综合楼二层弱电平面图
1:100

校 核		徐涛	阶 段		施工图设计	 上海市市政工程设计研究总院(集团)有限公司 SHANGHAI MUNICIPAL ENGINEERING DESIGN INSTITUTE (GROUP) CO., LTD.	东莞市清溪夏泥污水处理厂二期工程勘察计	项目编号 PROJECT NO.	2022GD158SS				
审 核		张伟	校 对		徐涛					专业名称 SUB ITEM	乙类		
设计负责人 CHIEF DESIGNER		姜序	设 计		丁波							图 号 DRAWING NO.	DC001-03-04-02
专业负责人 SPECIALTY SPONSOR		徐涛	制 图										
综合楼视频监控平面设计图(二)

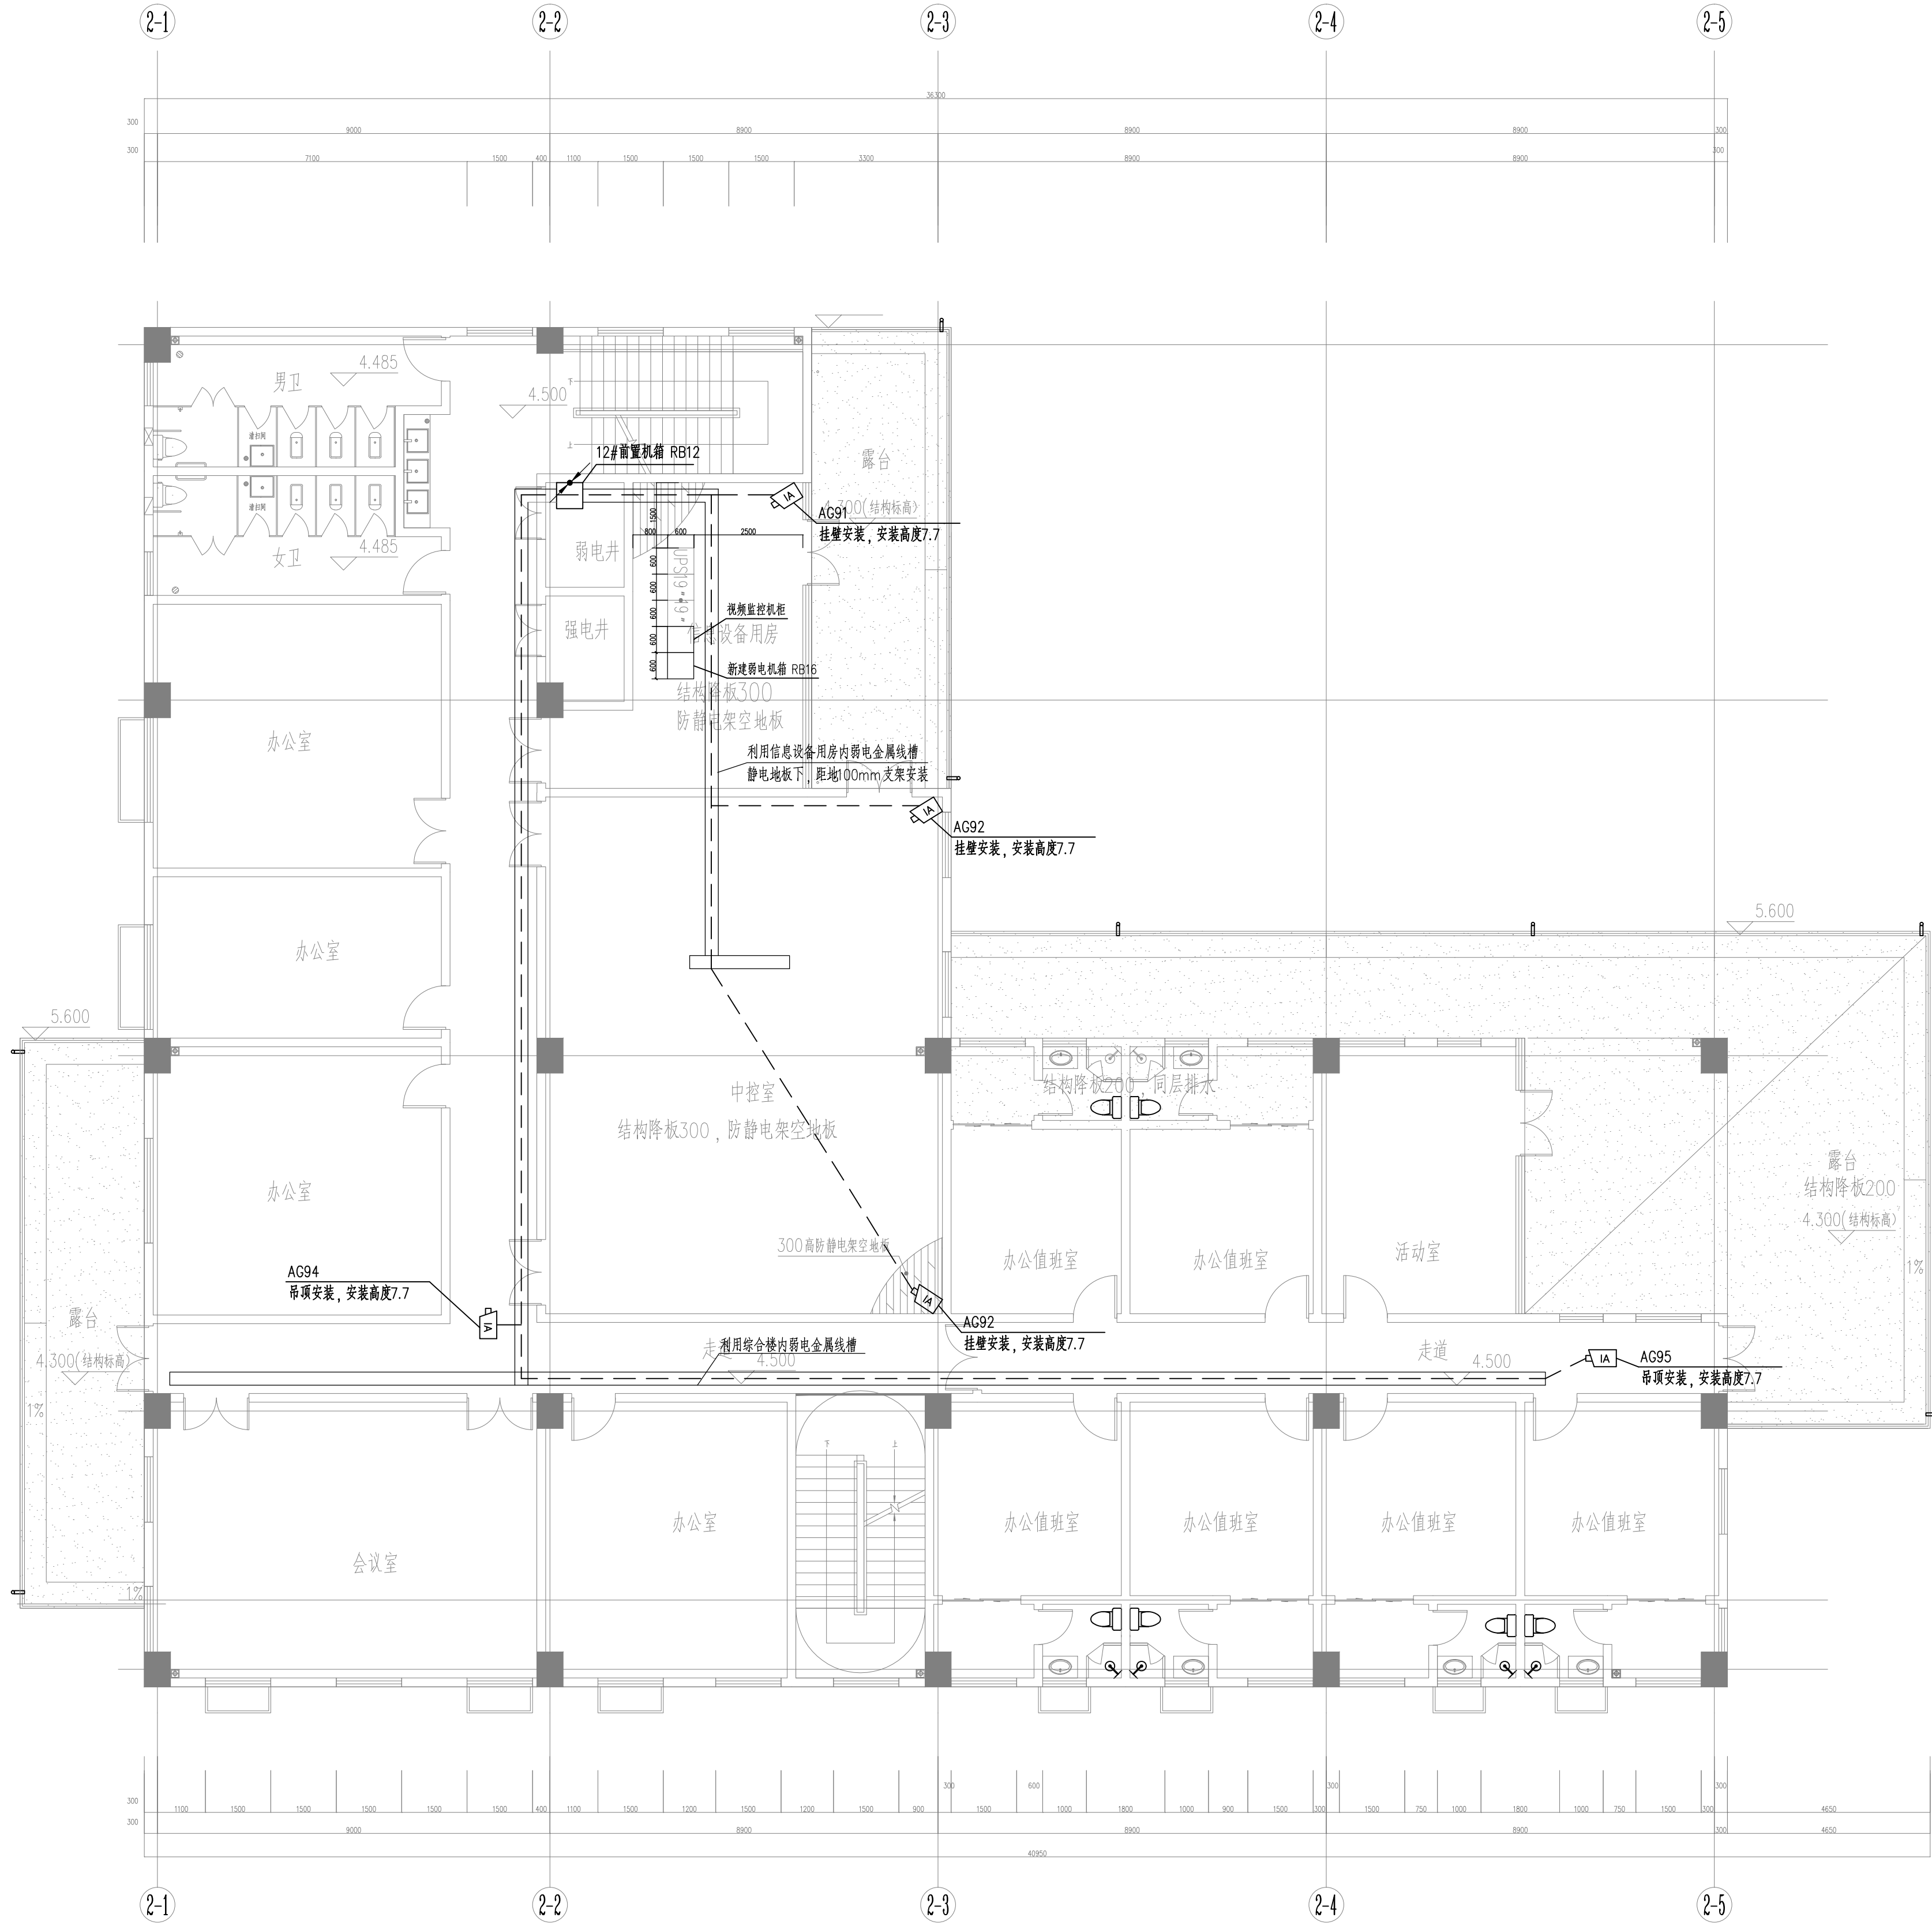
修改说明：
在施工图清单基础上进行细化完善，将原施工图中心“智能化系统设备”整合形成一个综合安防智能管理系统，删除原“智能化系统设备”材料清单，新增“综合安防智能管理系统”材料清单。

修改说明：
根据《东莞市水务集团智能安防建设指南》相关要求，结合各厂安防需求，全厂摄像机均选用支持人脸识别、人脸抓拍等AI功能的摄像机；相应的将原设计高清红外枪式摄像机更换为AI高清低照度红外枪式摄像机，并修改设备编号。
